日本原燃株式会社
再処理施設及び廃棄物管理施設
火山モニタリング結果に係る評価について

令和5年11月10日

原子力規制庁

図 1 1 八甲田山の GNSS 連続観測による比高変化 (1997 年~2023 年 3 月)

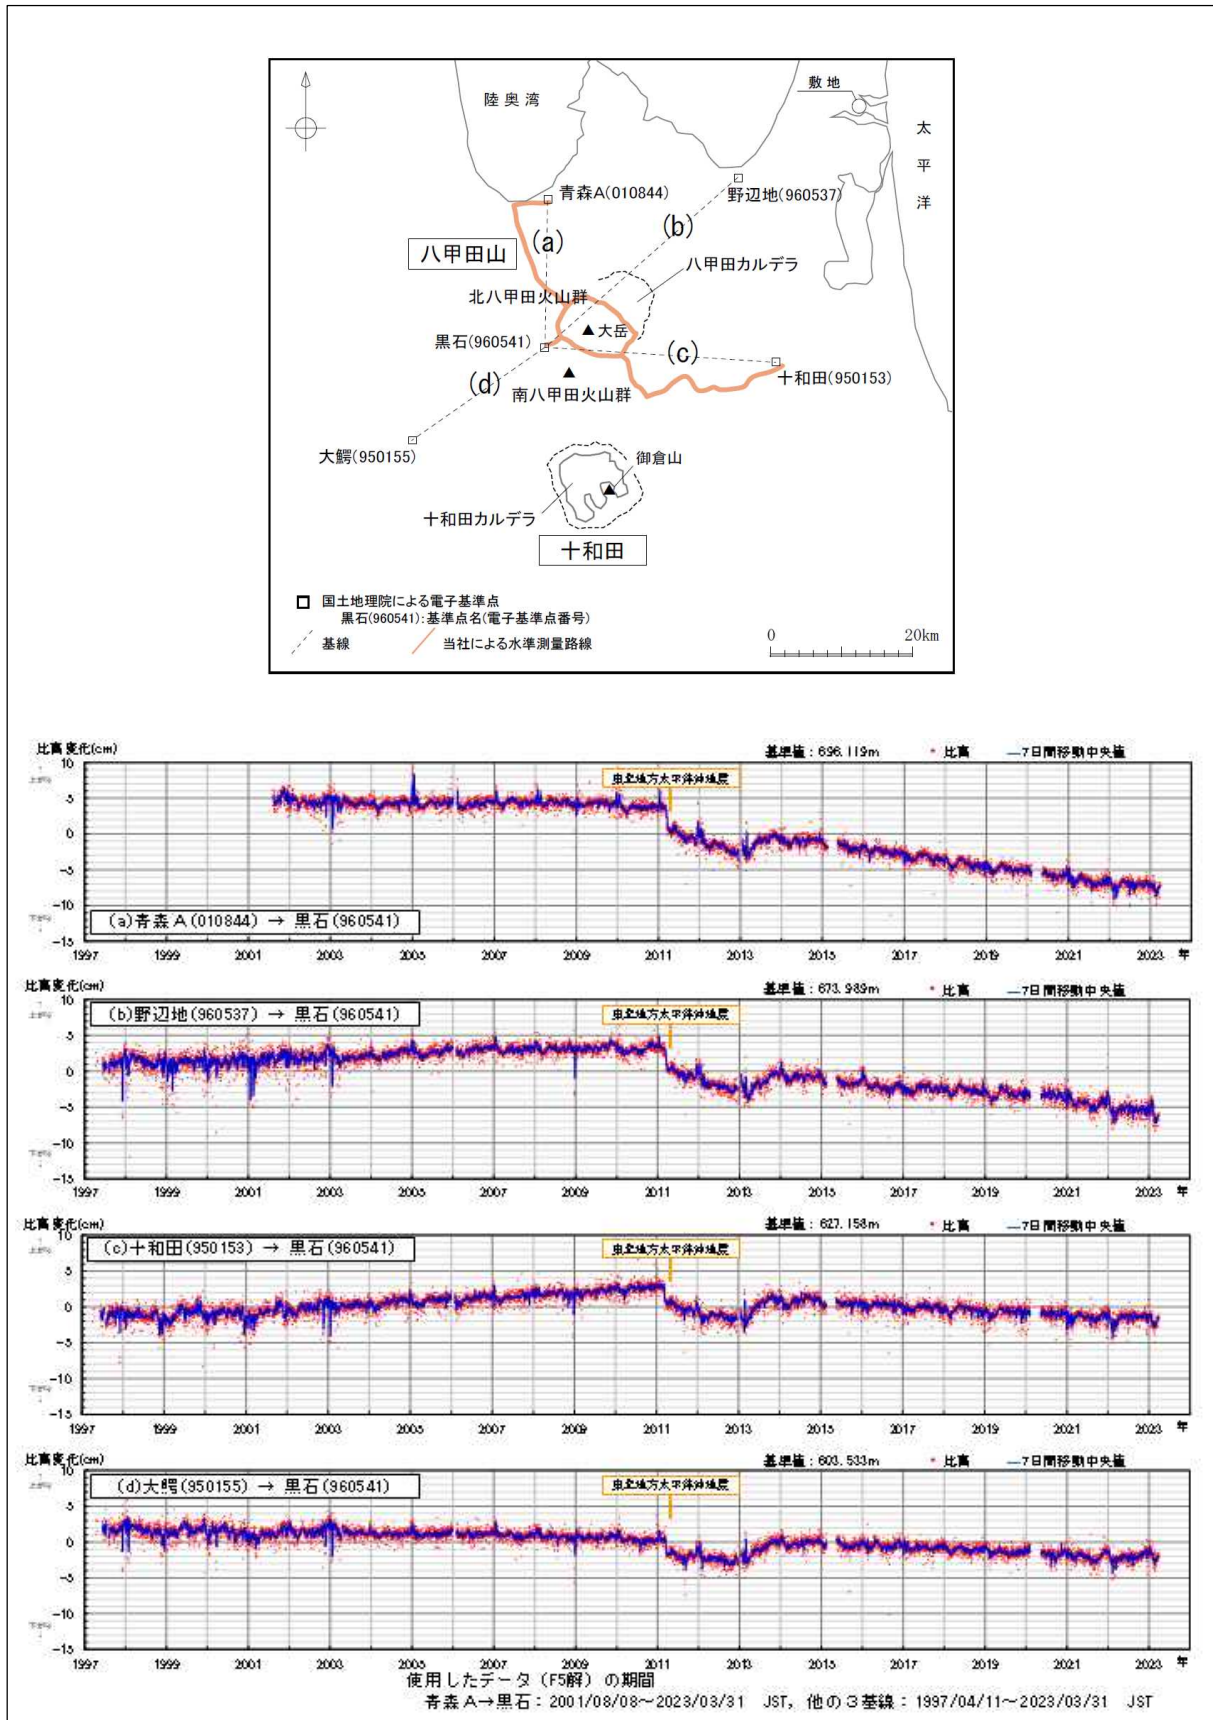
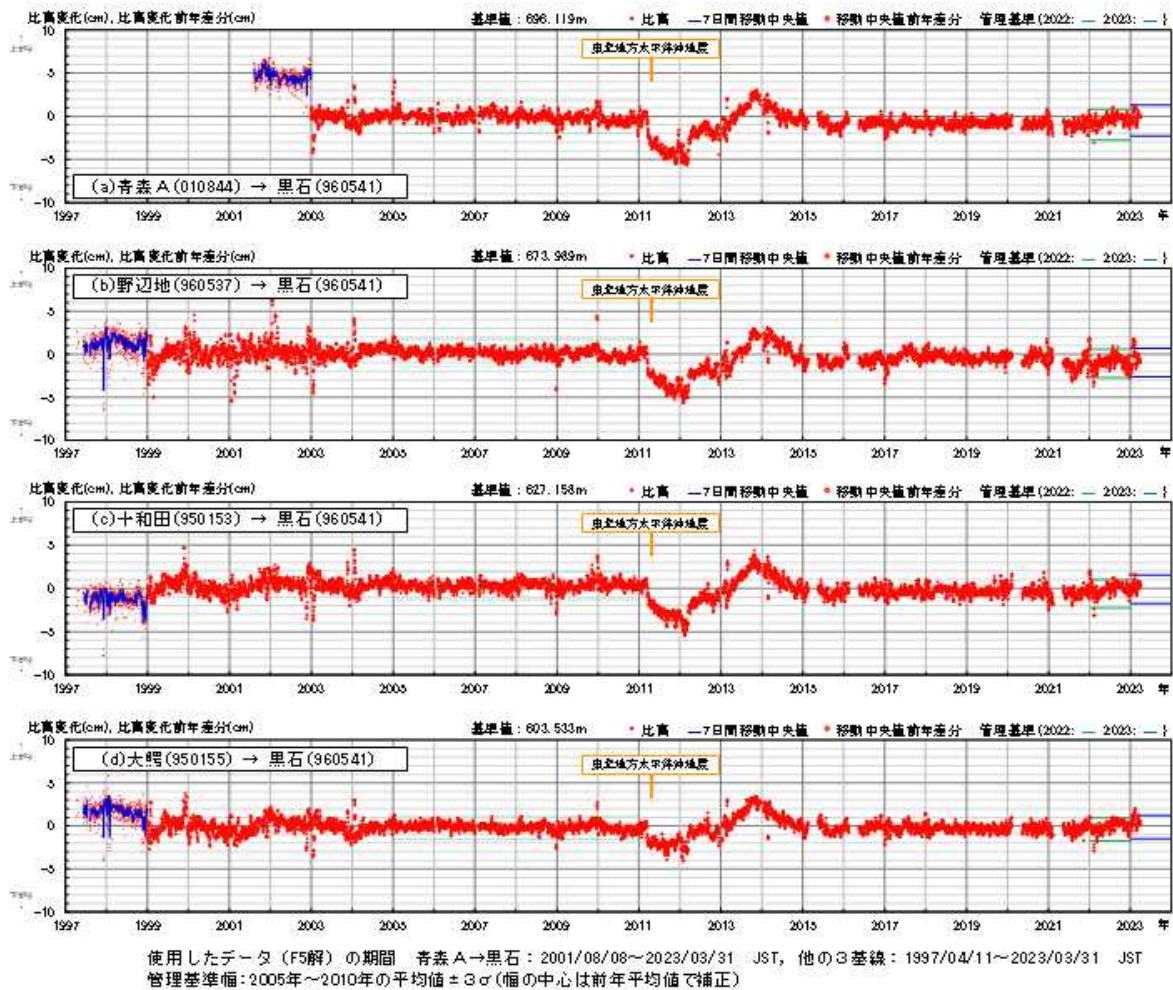
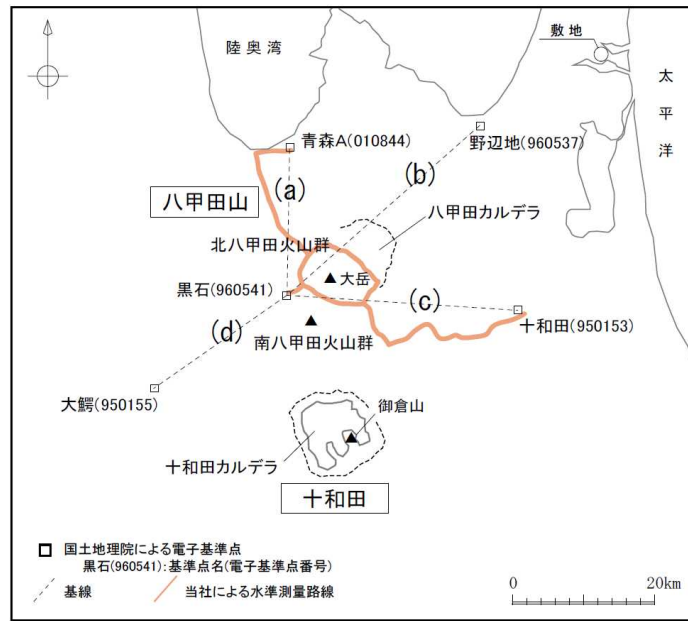
- ✓ 比高については、2011 年東北地方太平洋沖地震後、電子基準点「黒石」を中心に沈降した後、2013 年には隆起に転じ、2014 年以降は緩やかな沈降もしくは停滞状態が継続していること（図 1 1 及び図 1 2）（添付資料、P32、34）。
 - ✓ 基線長については、2011 年東北地方太平洋沖地震時の変動とその後の余効変動に伴い、電子基準点「黒石」に対して、「野辺地」・「十和田」・「大鰐」との間では縮みが認められたが、2013 年 2 月以降、「黒石」と「野辺地」・「十和田」との間では伸びに転じ、2013 年 11 月頃以降は余効変動による縮みが継続していること（図 1 4 及び図 1 5）（添付資料、P36、38）。

図 1 3 八甲田山の GNSS 連続観測による比高変化 (7 日間移動中央値の前年差分)
(2022 年 4 月~2023 年 3 月)

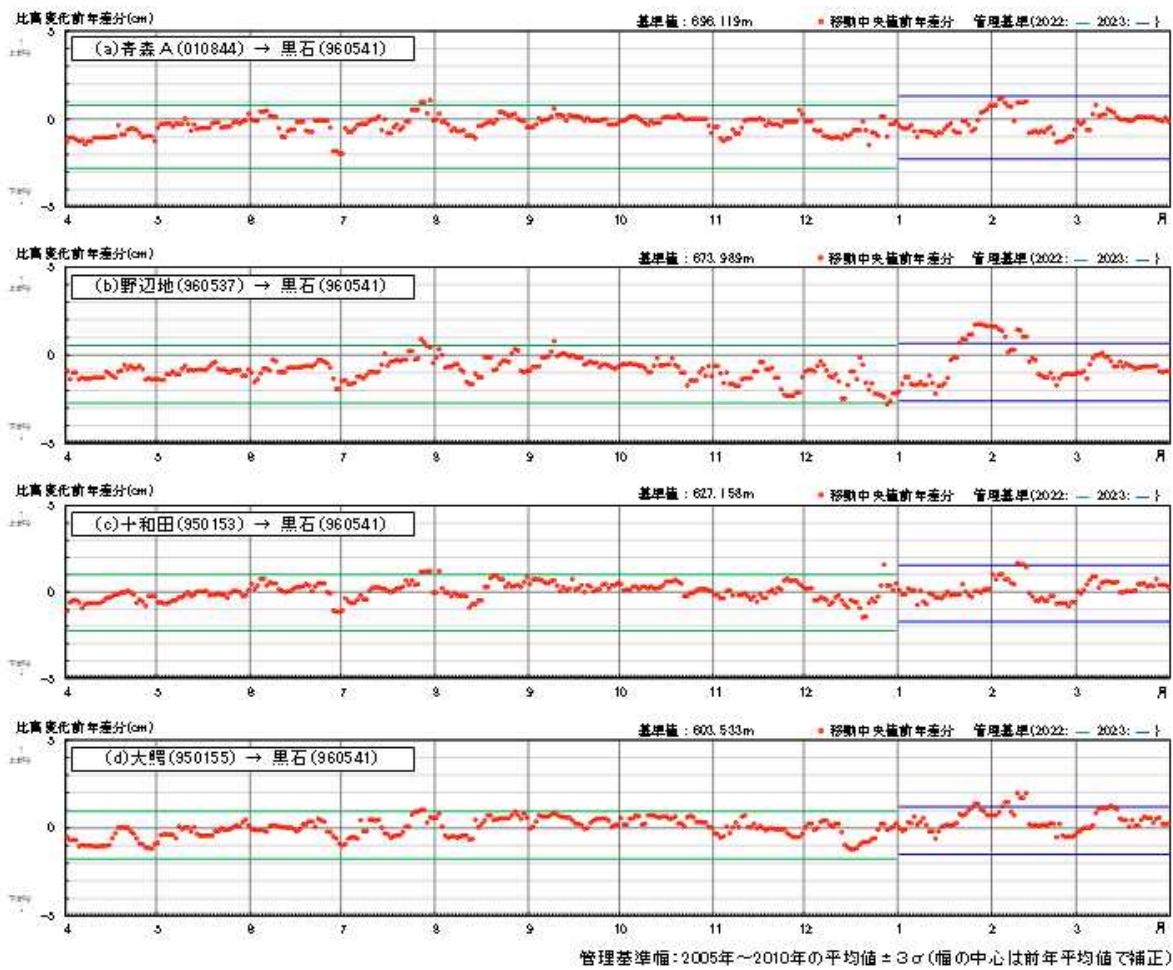
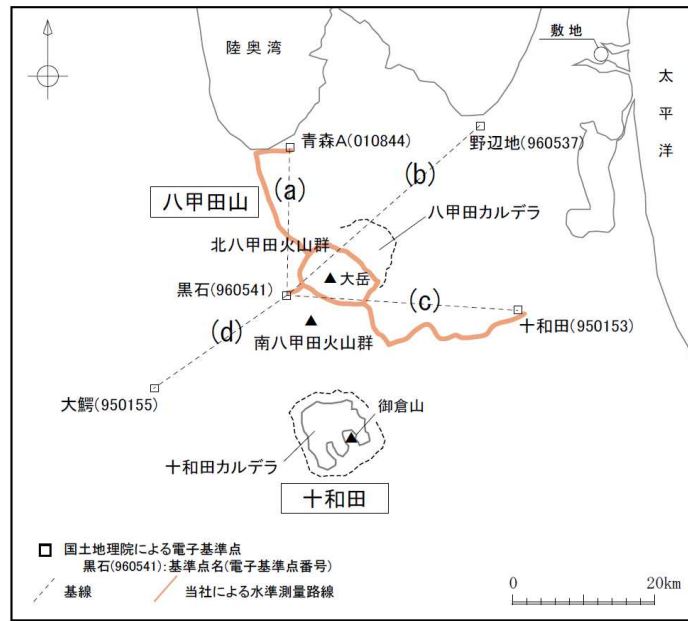
- ✓ 比高及び基線長ともに、日本原燃が自ら定めた判断基準を超過していないこと（図 1 3 及び図 1 6）（添付資料、P35、39）。
 - ✓ 干渉 SAR 解析（2021 年～2022 年）及び水準測量（2018 年～2022 年）結果からは、顕著な変動は認められないこと（添付資料、P92、100）。

図 1-7 八甲田山における地震活動 (1997 年 1 月~2023 年 3 月)
(図中の濃青色の○印及び濃赤色の×印は、2022 年度に発生した通常地震及び低周波地震の位置をそれぞれ示している。)

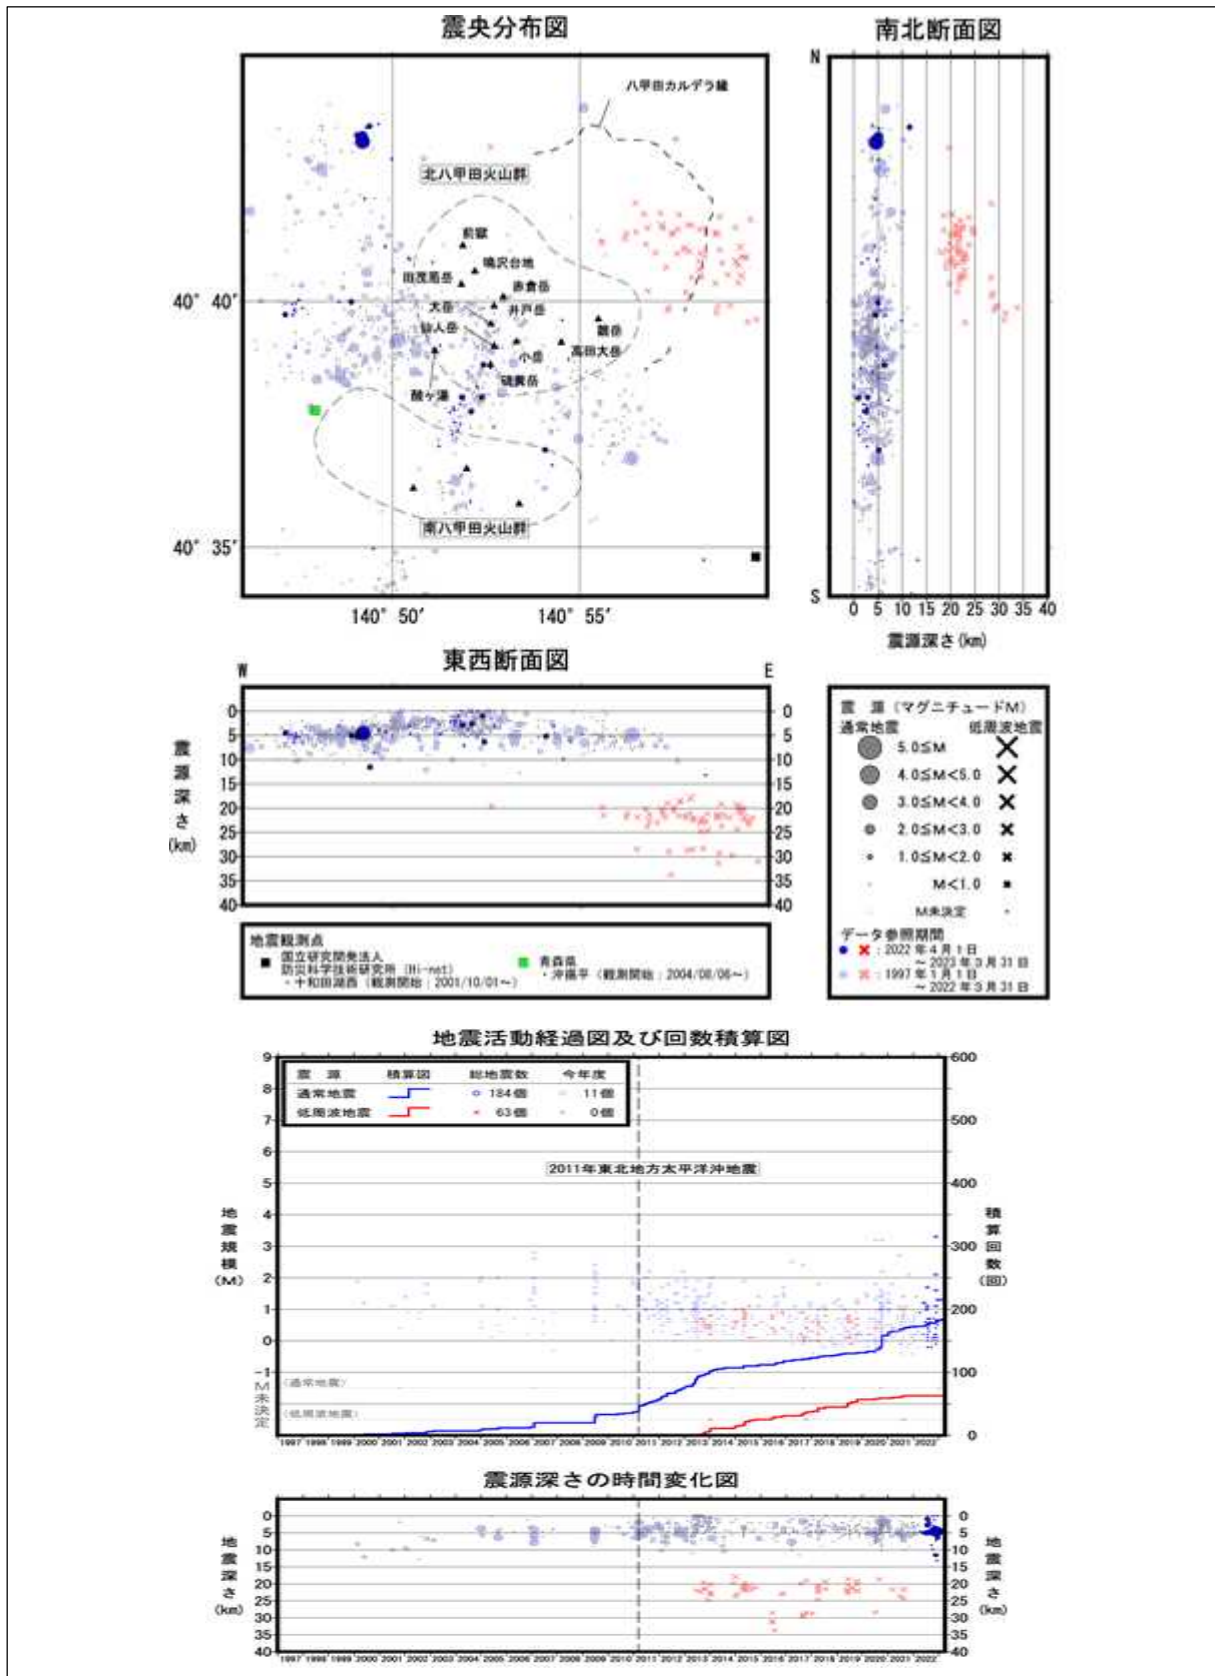
- ・日本原燃は、震源分布とマグニチュードの経時変化及び地震発生数の推移等を確認した結果、以下のことから、震源分布及び地震発生頻度等に大きな変化はなく、地震活動の活発化を示唆する顕著な変化は認められず、カルデラ火山の活動に起因する有意な変化は認められないとしている。
 - ✓ 観測期間を通じて、北八甲田火山群の大岳付近から南八甲田火山群にかけての地域、北八甲田火山群西方及び八甲田カルデラ付近に震源を有する地震が観測され、M1 以上の通常の地震は深さ約 10km 以浅、低周波地震は八甲田カルデラから東方にかけての深さ約 19km～約 35km に震源を有していること（図 1 7）（添付資料、P40、42）。

- ✓ 2022 年度では、M1 以上の通常の地震が 11 回観測され、低周波地震は観測されておらず、日本原燃が自ら定めた判断基準を超過していないこと（図 1 7 及び表 2）（添付資料、P40、42、43）。
